# OPPSUMMERING OG SVAR TIL HØRINGSINNSPILL FOR VEDLEGG 2 OG 3 I NETTAVTALEN

Statnett har oppdatert vedlegg 2 og 3 i Nettaftalen. Vedleggene omhandler leveringskvalitet og spenningsregulering og medfølgende bidrag til reaktiv effektutveksling. Disse videreutviklingene av kravene bidrar både til mer forutsigbarhet mellom Statnett og kunder som skal knytte seg til nettet, samt er et viktig ledd i å sikre tilfredsstillende spenningskvalitet i transmisjonsnettet. I et kraftsystem med økende kompleksitet er dette et viktig arbeid for å opprettholde sikker drift, unngå systemforstyrrelser og sikre god leveringskvalitet til nettkundene.

Figur 1 Illustrasjon av spenningssprang fra fol

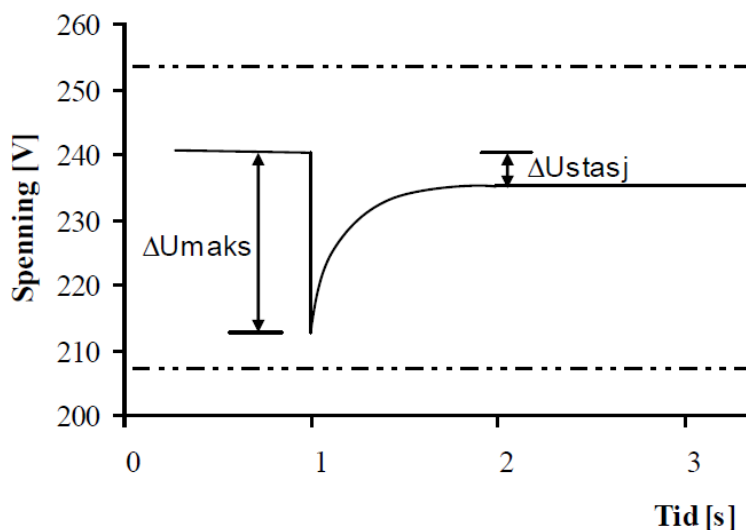
**Hydro Energi AS** mener at ettersom spenningssprang påvirkes av forhold utenfor kundens kontroll (nettstruktur, kortslutningsytelse mm) må kundens ansvar begrenses til forhold innenfor egen kontroll og Hydro foreslår at følgende setning innarbeides i vedlegg 3: "Forhold i tilknytningspunktet (PCC) er basert på definerte normalsituasjoner av Statnett ved inngåelse av avtale. Nettforhold utover dette som vil påvirke spenningssprang er utenfor kundens ansvar".

**Hydro Energi AS** registrerer at det forstås både en maksimal grenseverdi og en begrensning på antall spenningssprang, og oppfatter det som en skrivefeil der de forutsetter det omformuleres til å gjelde antallsbegrensning for spenningssprang over en gitt verdi, slik det er formulert i FoL. Hydro mener kunde kun skal ha ansvar innenfor normal driftsituasjon av Statnett i samråd med kunden. Dersom strengere krav enn forskriften legges til grunn i avtaleverket, må dette begrunnes særskilt. Det bør videre fremgå tydelig at definisjoner og unntak følger forskrift om leveringskvalitet, herunder eksempelvis unntak ved innkobling av transformatorer.

**Statnett svarer:** Statnett tar Hydro sitt innspill delvis til følge og inkluderer følgende formulering: " Forventet variasjonsområde for kortslutningsytelsen i tilknytningspunktet er  $[S_{k,min}] - [S_{k,max}]$  MVA. Avtalefestede verdier for spenningssprang gjelder for kortslutningsytelser ved  $S_{k,min}$ . Spenningssprang som omfattes av unntakene i leveringskvalitetsforskriften § 3-4 tredje ledd skal ikke medregnes ved vurdering av de avtalefestede verdiene."

**Statnett svarer:** Avtale om spenningssprang for forbruksanlegg er relatert til avtalt reaktiv utveksling og sikker drift av kraftsystemet. Hensikten er ikke i særlig grad spesielt relatert til krav i fol. Det kan være aktuelt å avtale større spenningssprang ned enn de verdier som listes i fol (f.eks.  $-\Delta U_{maks}$  i området 5 - 8%). Og for anlegg tilknyttet lange kabler kan det være aktuelt å avtale lavere verdier for spenningssprang opp enn de verdier som listes i fol (f.eks.  $+\Delta U_{maks}$  i området opp til +3 %). Nivåer vil avtales for hver enkelt tilkopling/nettavtale. Definisjonen er knyttet til fol, og figuren gjengitt under er hentet fra fol veileder.

På bakgrunn av kommentarene vil vi i vedlegg 2 klargjøre ved å justere utfyllingsfelt for spenningssprang fra tidligere felles felt for pluss/minus, til i stedet å vise separat felt for pluss, og separat felt for minus.
